# CIRCULAIRE TECHNIQUE PIECES DETACHEES

EDITION **028** du 15/08/72 concerne la modification N° **00335**

**ORGANES de BASE et TYPES d'ORGANE** modifiés **09- -206**

Nouveau relais de commande de réserve d'eau à contrôle de témoin automatique.

Ci-joint schéma des deux branchements.

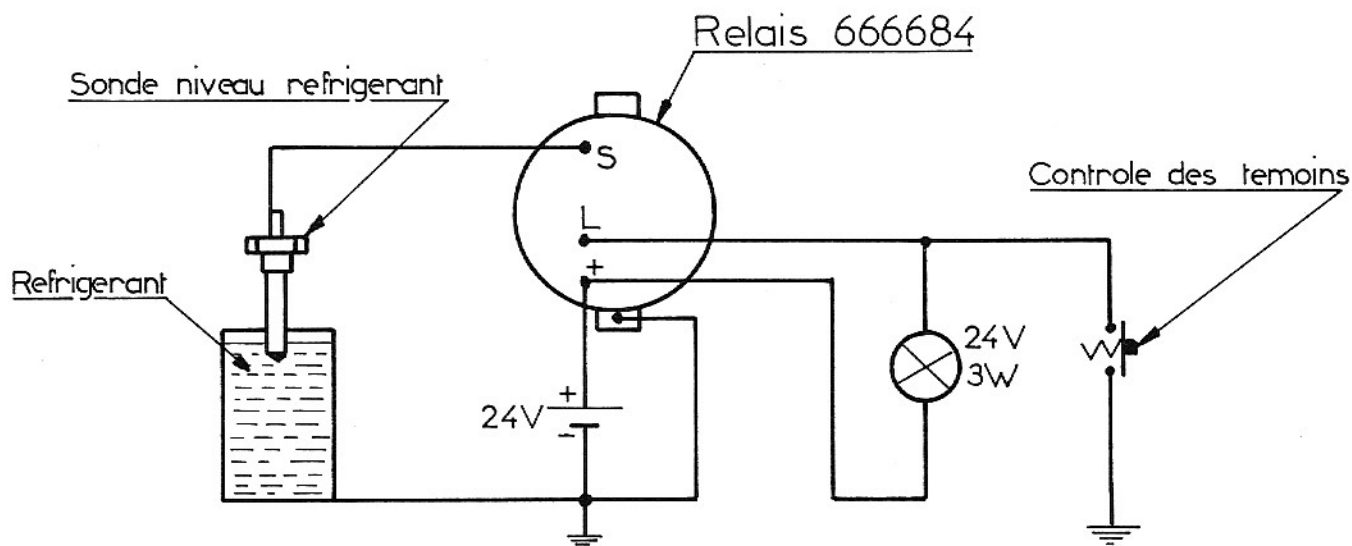
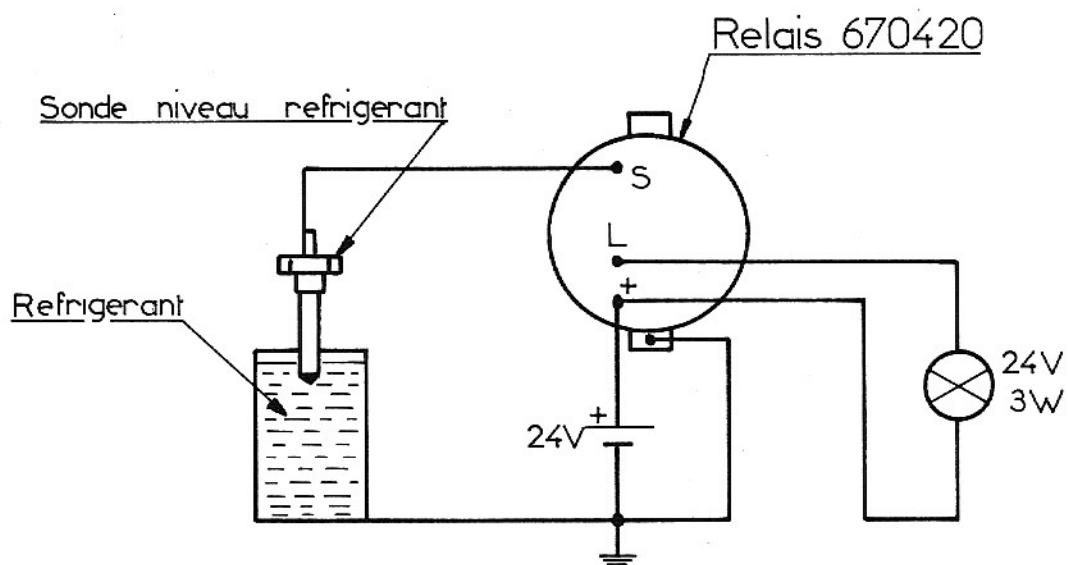
Le contacteur manuel sur le tableau de bord servait au contrôle de tous les témoins de la planche de bord.

Dans le nouveau montage ce contacteur reste toujours valable sauf pour le témoin de réserve d'eau qui se fait par le contacteur à clef. Le témoin doit s'éteindre si le niveau est correct environ cinq secondes après avoir mis le contact.

Lors du changement de relais de commande il faudra supprimer côté contacteur le fil jaune blanc bleu sur l'ancien faisceau pour réaliser le nouveau montage.

A épuisement des anciens relais seuls les nouveaux seront fournis il faudra réaliser le nouveau montage.
